Projet de Parc Solaire - Saint-Sébastien d'Aigrefeuille

Le complément sur la problématique « érosion » présenté précédemment conclut à une diminution du risque érosion après travaux (Cf démonstration en pages 12, 13 et 14) .

Carte 5 : Risque érosion sur le site avant travaux

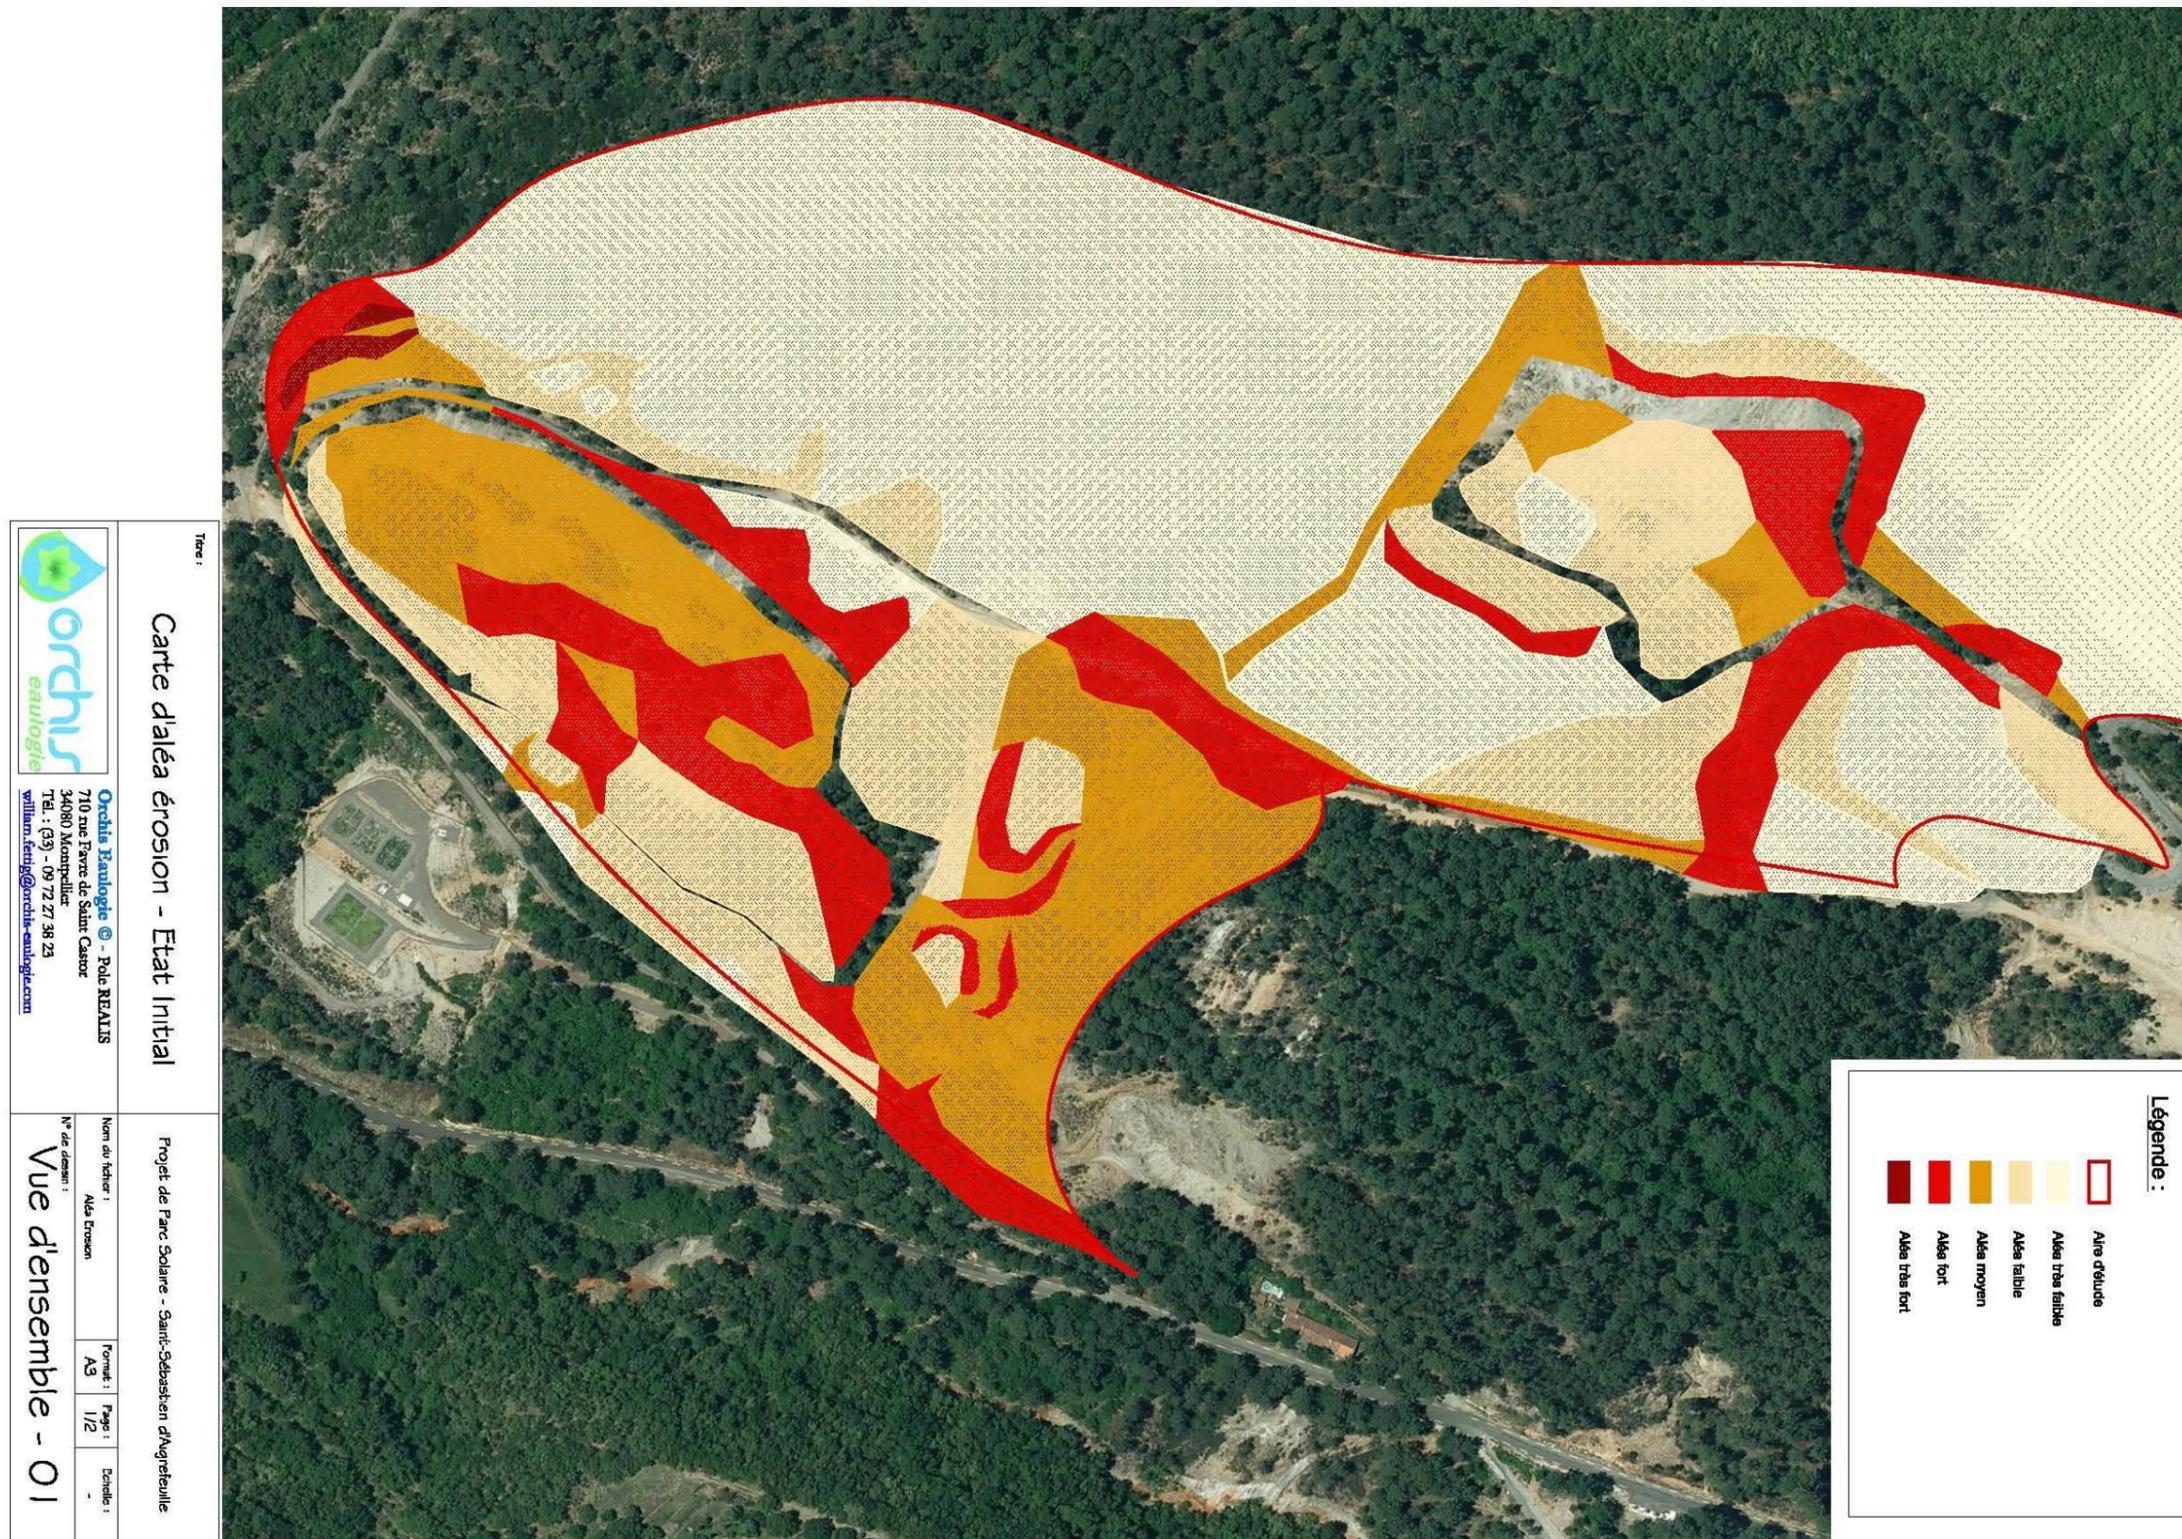
⇒ Extrait de l'AAE page 3 : « L'effet sur la topographie et les mouvements de matériaux est défini comme « faible » alors que deux sites sont largement reprofilés (figure 30 page 38). L'étude évoque à juste titre les risques d'érosion sur des matériaux remaniés et foisonnés ; elle conclut toutefois à un risque d'érosion « faible » sans apporter d'éléments quantifiables, ni d'évaluer les risques de ravine au bas des panneaux (effet gouttière). Le guide de l'étude d'impact sur les installations photovoltaïques (MEDDTL-2011) indique que dans le cas où un projet peut modifier les écoulements superficiels, une étude hydraulique doit permettre de définir les débits d'écoulement en situation initiale, puis de calculer ou de modéliser les écoulements en situation future et de mesurer l'impact du projet. L'étude hydraulique produite ne permet pas de disposer de ces informations ».

Le plan d'aménagement permet de réduire notamment les surfaces couvertes par « aléa fort » d'une part par les terrassements prévus et d'autre part par les aménagements et reprises du réseau hydraulique.

Figure 2 : Fossé équipé d'un seuil déversoir – Vue de principe en coupe

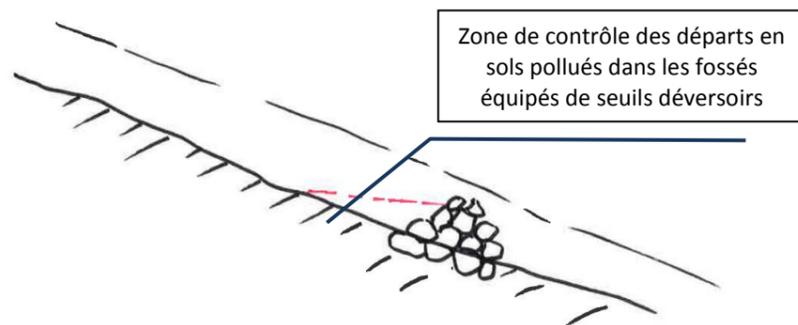
⇒ Extrait de l'AAE page 3 : *Un important système de fossés, passages busés et un réseau enterré (busé) sont prévus, création ou remise en état « de fossés existants qui subissent une érosion marquée », avec un objectif de reconquête végétale naturelle. L'étude devrait évaluer les effets de ces travaux (recalibrage, empièvements, seuils...) et prévoir les modalités d'entretien de ces ouvrages. Un suivi de la qualité des eaux de ruissellement après travaux mériterait d'être prévu».*

Le suivi de la qualité des eaux de ruissellement après travaux se décompose de l'observation de la présence de sols pollués au droit des seuils déversoirs et de l'observation des ravines éventuelles engendrées sur les secteurs d'implantation des panneaux photovoltaïques.

En cas de suspicion de lessivage de stérile minier, des analyses complémentaires seront réalisées. En tout état de cause, l'état actuel du site est source de départs polluants dans le milieu. Le programme mis en œuvre vise spécifiquement à stabiliser les sols en place, limiter le lessivage et assurer une reconquête du secteur d'étude.

Figure 4 : Principe des déblais pour creusement des tranchées – Limiter les risques en cas de forte pluie

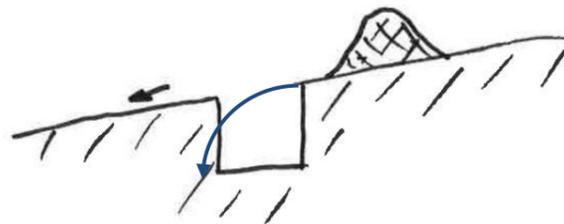
⇒ Extrait de l'AAE page 3 : « Pour « limiter les mouvements de sol contenant des polluants », le réseau de câblage électrique est conçu en aérien. Cependant, il est prévu de réaliser un réseau hydraulique souterrain traversant la zone sud de part en part, pour l'évacuation des eaux de ruissellement du bassin versant amont, sans que les impacts de ces travaux conséquent (buses enterrées de diamètre 1200 mm), ne soit décrits ni évalués.

Les travaux seront réalisés hors périodes des épisodes de pluies intenses et cévenoles (printemps et automne). Les déblais seront positionnés à l'amont de la pente avant de servir de remblais eux-mêmes compactés. Ainsi, en cas d'épisodes pluvieux lors des travaux, les sables excavés seront piégés dans la tranchée.

De manière générale, les déblais excédentaires seront remis sur site en fond des fouilles et recouverts des sols non contaminés aux métaux lourds présents sur place.

Les travaux de mise en œuvre des buses enterrées auront un impact limité sur le sol. Ces travaux auront cependant un impact modéré sur la qualité des eaux pluviales, mais la réalisation des travaux suivant la méthode présentée ci-dessus ainsi que durant des périodes favorables permettront de limiter cet impact et ainsi d'avoir un impact résiduel sur la qualité des eaux pluviales faible.

Figure 5 : Coupe topographique depuis le haut du hameau du Reigoux jusqu'à la zone d'implantation sud

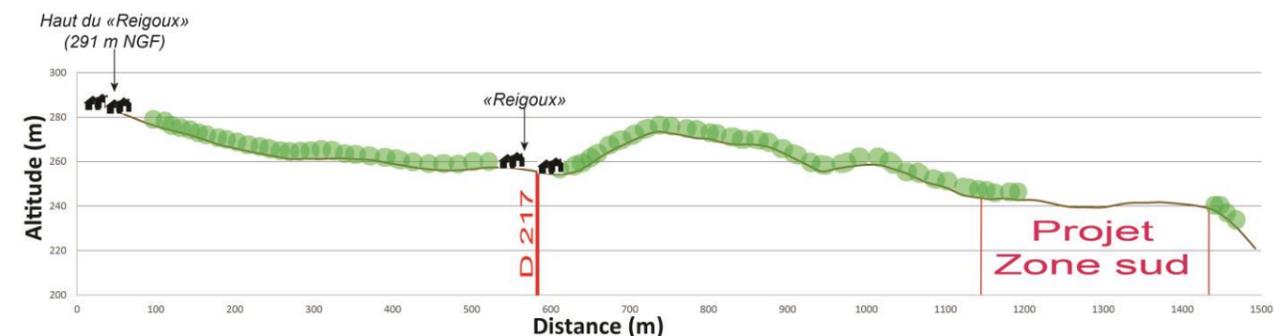
⇒ Extrait de l'AAE page 4 : « L'étude montre que les vues vers le site sont limitées du fait de sa localisation au cœur d'un ensemble de reliefs masquant en grande partie les vues lointaines. Toutefois, le projet offre des visibilitées directes partielles depuis les hameaux du « Castellás », du « Mas de Lay » et du « Temple ». L'étude des sensibilités identifie des vues possibles depuis le hameau des « Vignes », les hauteurs de « Fabrègue » et le haut du « Reigoux », mais l'analyse des impacts ne conclut pas sur ces points. ».

Cette perception serait cependant limitée par les boisements situés entre l'observateur et l'implantation et qui ne sont pas concernés par le défrichement ni le débroussaillage, ainsi que par l'absence de position en surplomb de l'observateur (la prise de vue est effectuée à une altitude d'environ 290 m NGF tandis que la zone d'implantation nord se situe à une altitude d'environ 297 m NGF).

Cette perception limitée, voire nulle, est illustrée par la coupe suivante.

L'impact peut ainsi être estimé comme très faible, direct et à moyen terme.
